六ヶ所ウラン濃縮工場における劣化ウランの最大貯蔵能力の増強
に係る確認結果について

令和8年7月

青森県原子力安全対策課
六ヶ所村原子力対策課

図－5 (1/2) 変更前後比較図 (B ウラン貯蔵室)

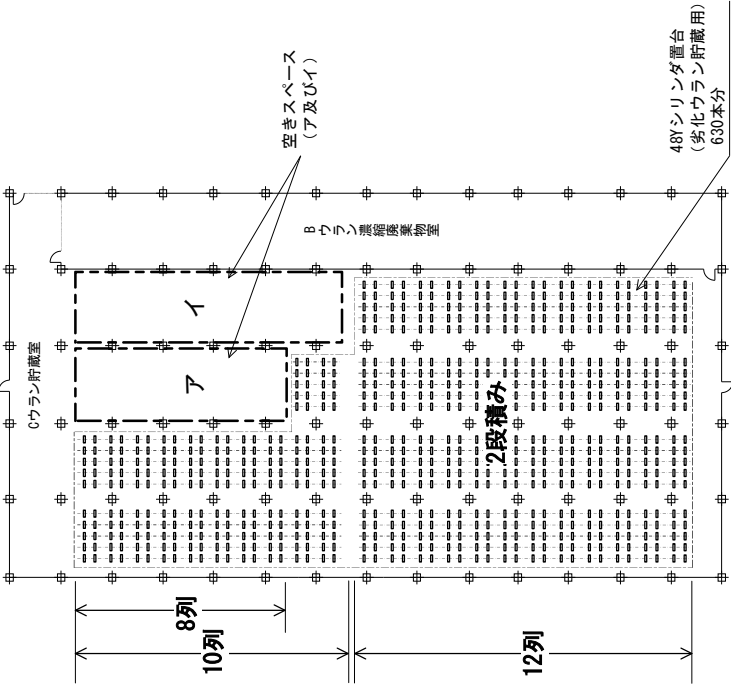
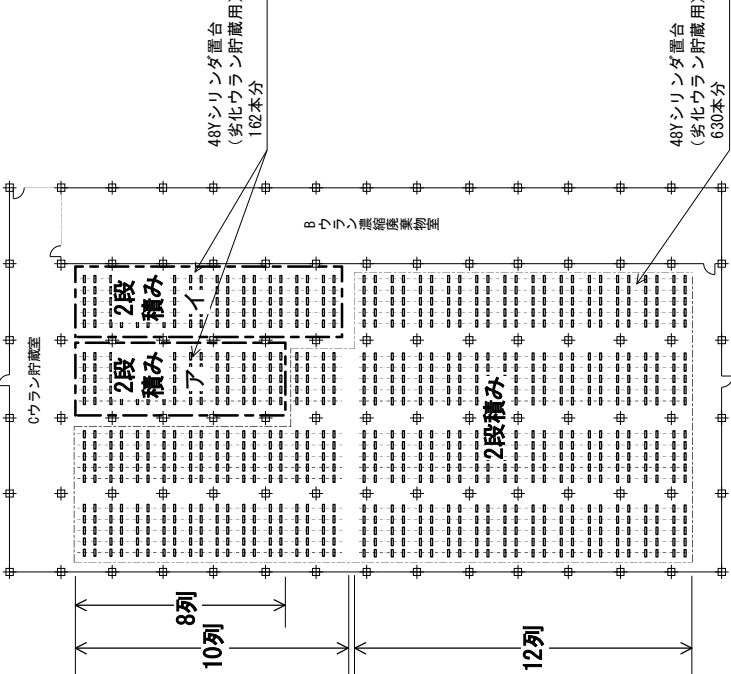
変更前	変更後	変更内容
配 置			- 既設の1段積み方式置台 (160本分) を撤去し、2段積み方式置台 (360本分) を設置する。 1段積み方式の置台は、2006年に天然ウラン貯蔵用の置台を劣化ウラン貯蔵用に転用したものである (天然ウランも48Yシリンドラに充填されるため、劣化ウラン貯蔵用に転用することができ。) - 転用時 (2006年) は金属洞遠心機の段階的な生産停止に伴い、劣化ウラン年間発生予想量が低下することから、大規模な設備変更ではなく、運用変更により貯蔵能力の増強を実施している。 - 変更工事に伴い、Bウラン貯蔵室に定置済みの48Yシリンドラの移動が必要となる。このため、Cウラン貯蔵室への置台設置工事を先に完了させ、Bウラン貯蔵室の48YシリンドラをCウラン貯蔵室に移動後にBウラン貯蔵室の置台変更工事を行う。
	貯蔵方式	1段積み方式  ・ 4本×10列×4エリア＝160本	2段積み方式  ・ 9本×10列×4エリア＝360本 ※200本増

図－８ 施設からの放射線による一般公衆の線量

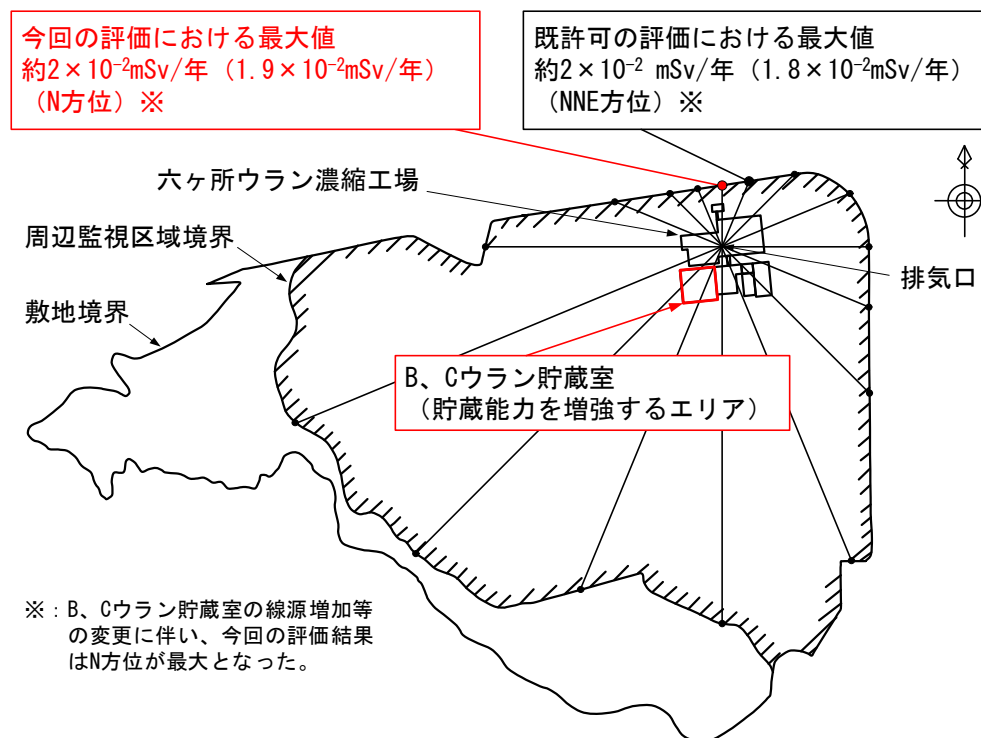
直接線及びスカイシャイン線による公衆の実効線量は、十六方位中、北（N）方位の周辺監視区域境界が最大となり、既許可における地点（NNE）と変わるが、評価結果は約 2×10^{-2} mSv/年となる。（図－8参照。）。

本評価値は、「線量告示」に定める周辺監視区域外の線量限度 1 mSv/年に比べ十分小さい。また、「発電用軽水型原子炉施設周辺の線量目標値に関する指針」に定める線量目標値 50 μ Sv/年以下である。

また、六ヶ所ウラン濃縮工場からの直接線及びスカイシャイン線の影響について、施設からの直接線及びスカイシャイン線による公衆の実効線量が最大となる地点において評価されており、直接線及びスカイシャイン線の影響による公衆の実効線量は、 2×10^{-2} mSv/年と「線量告示」に定める周辺監視区域外の線量限度 1 mSv/年を十分に下回り、ALARA（合理的にできる限り低く）の目標である「発電用軽水型原子炉施設周辺の線量目標値に関する指針」の線量目標値 50 μ Sv/年を下回っていることを確認した。
